О результатах рассмотрения рабочей документации по «Жилой дом с приспособлением подземной автостоянки под защитное сооружение гражданской обороны - "укрытие" (ЗСГО), с инженерными сетями и благоустройством территории по адресу: г. Москва, район Новогиреево, Кусковская улица, земельный участок 12/1 (Кусковская ул., вл. 12), (ВАО)», договор от 21.09.2021 № 148-0721-ОК-1

Приложение: Замечания к комплекту **АИ2.2 изм.2** на 5 л.

ЗАМЕЧАНИЯ К РАБОЧЕЙ ДОКУМЕНТАЦИИ
комплект АИ2.2 изм.2 «Архитектурные интерьеры. Типовая 3-х комнатная квартира для проживания инвалида-колясочника. Отделочные чертежи»
Объект: «Жилой дом с приспособлением подземной автостоянки под защитное сооружение гражданской обороны – «укрытие» (ЗСГО), с инженерными сетями и благоустройством территории по адресу: г. Москва, район Новогиреево, Кусковская улица, земельный участок 12/1 (Кусковская ул., вл. 12) (Восточный административный округ)

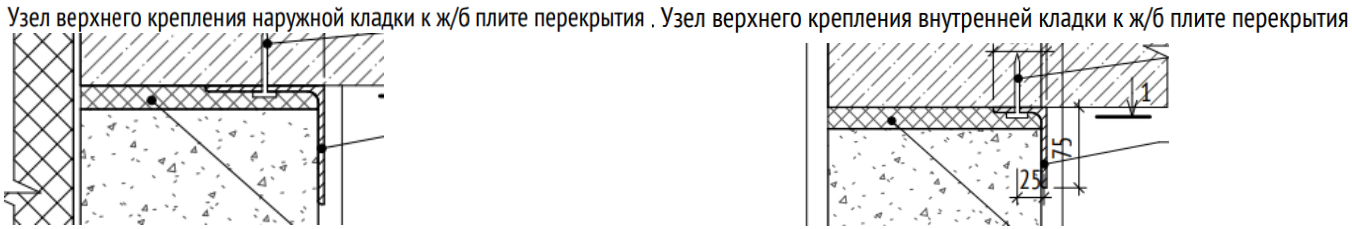
1.	1	Указать корректную ссылку на комплект и наименование раздела Спецификации элементов заполнения дверных проемов, а так же подробные характеристики входных и межкомнатных дверей - см. раздел АР2.3 "Архитектурные решения Типовые этажи. Строение 2". 148-0721-ОК-1-0-1-1..9-АР2.3 | Корпус 1. Секции 1-9. Кладочные планы стен и перегородок технического пространства *В ведомости основных комплектов рабочей документации отсутствует комплект марки АР2.3. Указать корректную ссылку.*		Снято 08.08.2024

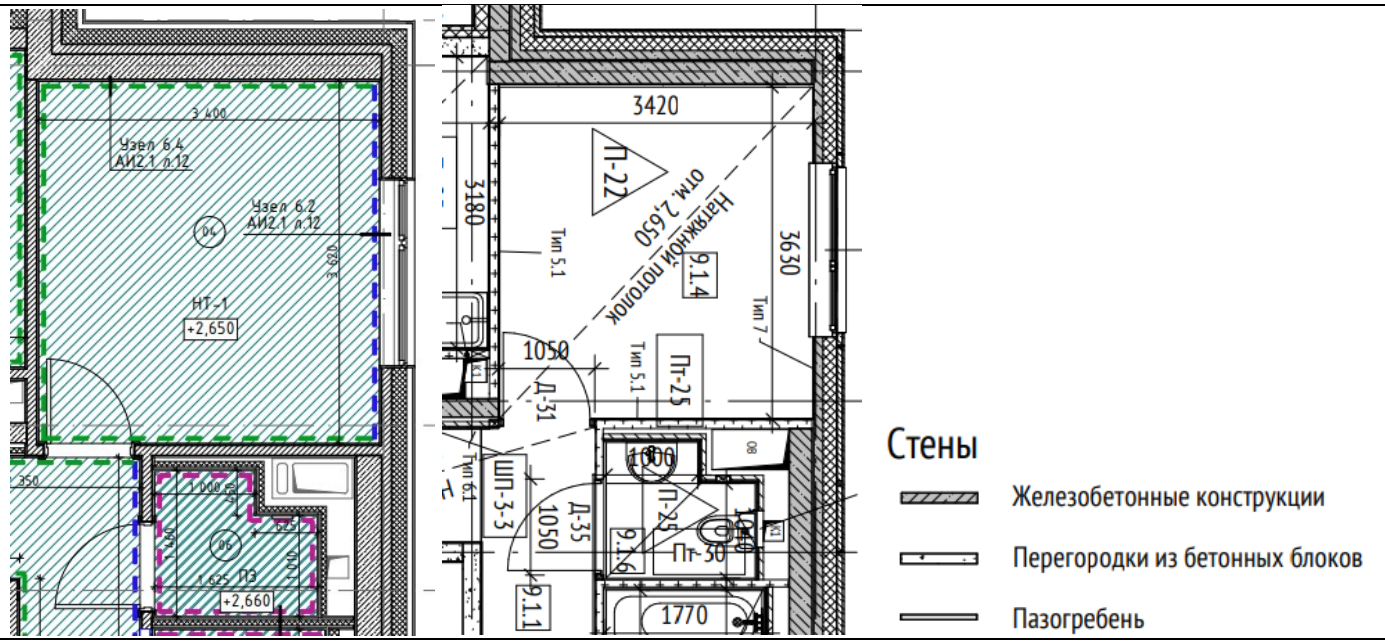
1.	1, 2-4	В общей информации общая площадь трехкомнатной квартиры (Секция 9, этаж 5, квартира №01 МГН) составляет 81,15 кв.м., площадь жилых помещений – 48.9 кв.м., что соответствует ПД.АР2 МГЭ 14.09.2023 (лист 24). В экспликации помещений, листы 2-4, общая площадь квартиры 190,50 кв. м. Привести к взаимному соответствию площади разработанной квартиры и помещений.		Снято 15.06.2024

2.	3, 4	Исключить в ведомостях отделки потолков и стен информацию о классах пожарной опасности отделочных материалов. Для квартир класс не нормируется.		Снято 15.06.2024
